## **Parc éolien du Mont-Rothery**

# **Étude d'impact sur l'environnement**

**Volume 4 : Addenda présentant des modifications au projet et réponses aux questions et commentaires reçus le 7 mai 2013**

Figure 2 *Peuplements particuliers dans le secteur des éoliennes 28, 29, 30 et 69 et de la ligne de raccordement*

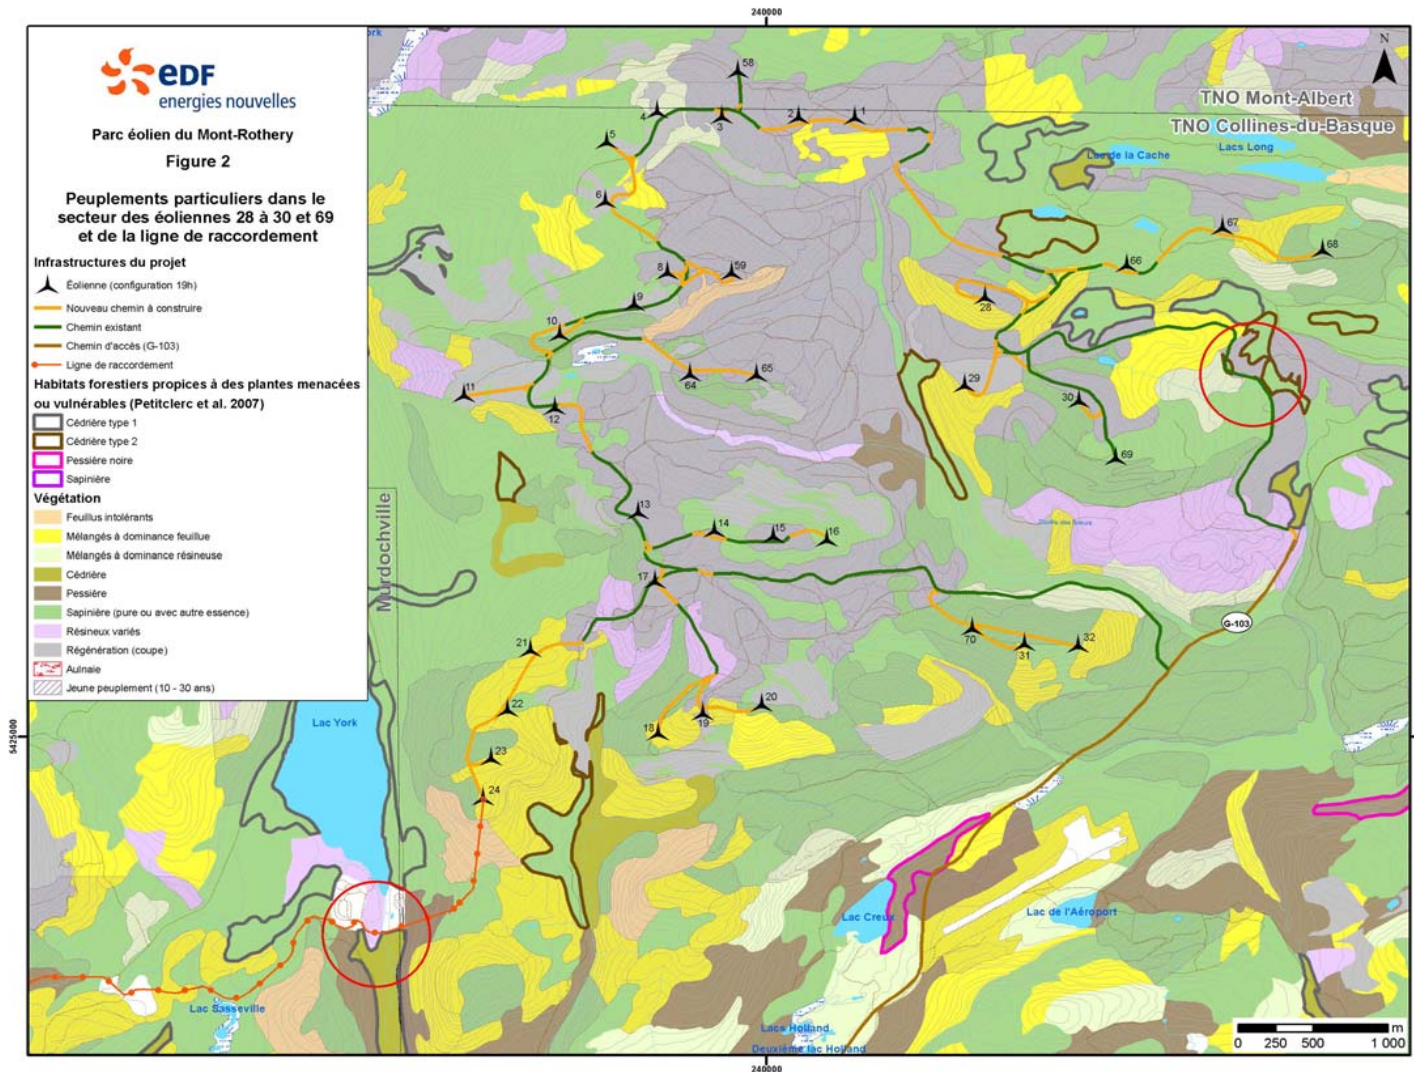
- des précisions devront être apportées dans le but d'expliquer comment sera évité le déboisement des abords du chemin existant à améliorer menant aux éoliennes 28 à 30 traversant la cédrière de type 2 et où l'on observe une courbure prononcée en « S » avec dénivelé, chemin qui servira au transport des matériaux nécessaires à la construction;
- une cartographie plus précise de la zone où se trouve la route menant aux éoliennes 28 à 30 située entre le poste de raccordement et la route d'accès G-103 devra être fournie, et ce, en raison de la présence de huit habitats potentiels;
- des inventaires détaillés devront être effectués dans les huit habitats potentiels mentionnés précédemment. Il s'agit d'un secteur à haut potentiel pour les EFMVS et où les

RQC 24 La figure 2 ci-bas illustre la route d'accès aux éoliennes 28 à 30 (version modifiée du projet) en provenance de la route G-103. Des activités forestières ont été réalisées dans ce secteur. La régénération et les jeunes peuplements de 10-30 ans qui sont présentés sur la figure sont issus de coupes totales et de coupe avec protection de la régénération.

Le projet modifié nécessite le prolongement du réseau collecteur vers le poste de raccordement. Ce dernier longe un chemin existant situé au sud du lac York, à proximité d'un peuplement forestier propice à des plantes menacées ou vulnérables (cédrière de type 1) selon le *Guide de reconnaissance des habitats forestiers des plantes menacées ou vulnérables* (Petitclerc *et al.*, 2007) (figure 2).
